NEUBAU 3-FACH KINDERGARTEN STEINGRUBEN, RIEHEN

JURYBERICHT GESAMTLEISTUNGSWETTBEWERB

GEMEINDE RIEHEN

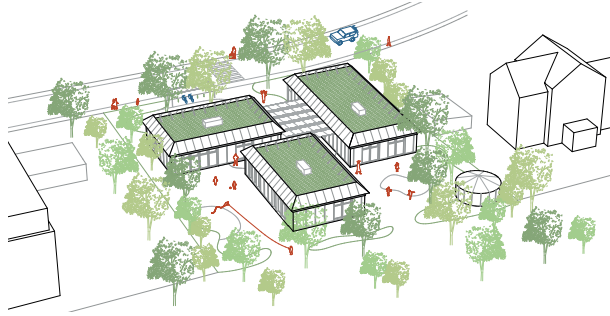
Die drei Kindergärten werden jeweils über einen gemeinsamen Ankunftsort, das «Dorfplätzli», erschlossen. Die Garderobe ist als Ankunftsbereich und Ort für Rituale gedacht, erscheint mit dem vorgeschlagenen Möblierungskonzept jedoch nur eingeschränkt nutzbar. Im Kern liegen Materialraum und Sanitärräume. Aufgrund ihrer Positionierung ermöglichen diese leider keinen direkten Zugang zum Gruppenraum; dieser ist jeweils nur über den Hauptraum erschlossen. Die Anordnung und Übergänge der Räume wirken nüchtern und rational in ihrem Aufbau. In der Planabgabe wird zudem ein Stimmungsbild des Innenraums vermisst. Grundrisstypologisch wie auch die angegebene Materialisierung erscheint insgesamt wenig auf die Wahrnehmung und Bedürfnisse von Kindern ausgerichtet.

Die Verfasserinnen haben sich für drei einzelne Kindergärten entschieden. Durch einen hohen Vorfertigungsgrad und immer wiederkehrenden Details gelingt es aber, ein wirtschaftliches Angebot abzugeben.

Die Stärke des Projekts liegt im städtebaulichen Ansatz. Dem Kindergarten wird vom Steingrubenweg her eine klare Adresse gegeben, während die feinkörnige Bebauungsstruktur Durchlässigkeit ermöglicht und Blickbeziehungen zum dahinterliegenden Freiraum mit Obstwiesen und Ackerflächen schafft. In der architektonischen Ausgestaltung bleibt das Projekt deutlich hinter seinem städtebaulichen Anspruch zurück. Weder der Ausdruck noch die räumliche Ausformulierung vermitteln die Qualität und Identität eines Kindergartens. Die Baukörper mit ihren additiv wirkenden Dachfragmenten erscheinen vielmehr als Ansammlung eingeschossiger Modulbauten als ein zusammenhängender, kindgerechter Ort.

Drei separate, eingeschossige Baukörper spannen sich in versetzter Anordnung wie ausgreifende Arme in den Freiraum und bilden so gegliederte Freiräume für Spiel- und Aufenthaltsflächen mit unterschiedlichen Qualitäten.
